## 採血針ホルダー付製品の既存品(Sタイプ)の 販売中止と新製品(ALタイプ)への切替のご案内

この度「採血針ホルダー付Sシリーズ」の改良型として「採血針ホルダー付(AL)シリーズ」を発売致します。

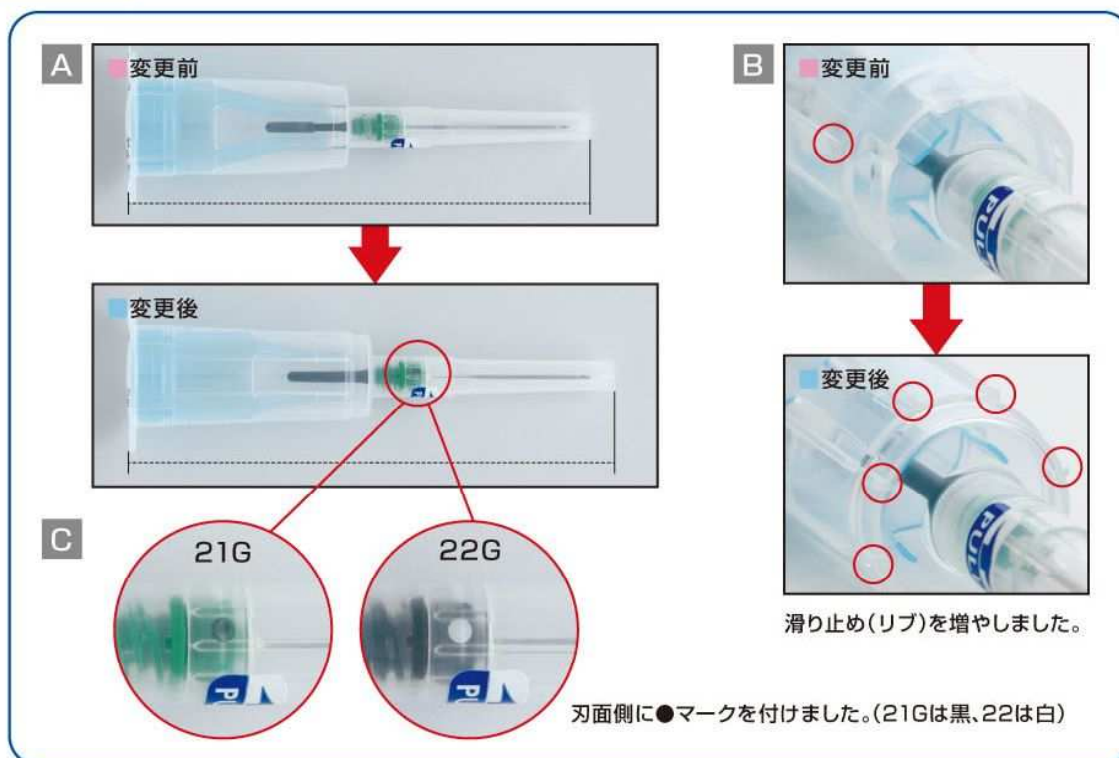
- ホルダーの全長を現行品より長く(+5mm)する事で採血時の安定感が増しました。(写真A参照)
- ホルダー本体部分に滑り止め(リップ)を付けて採血時の安心感が増しました。(写真B参照)
- 採血針、ルアーアダプター針をホルダーに接着致しました。  
(採血時のホルダー本体と採血針のハズレ防止の為)
- 採血針のキャップに刃面側マーク●を付けて刃面側をわかりやすくしました。(写真C参照)
- 採血管の挿入時に戻る(キックバック)現象を無くしました。(規定量の採血が容易)
- 採血管を挿入する際の抵抗を現行品よりもスムーズにしました。
- 化粧箱の色を 白色→ブルー色 に変更します。(写真D参照)
- 順次、21G,22Gを認識しやすいようにホルダーのタンパシールに色を付けて参ります。(写真E参照)
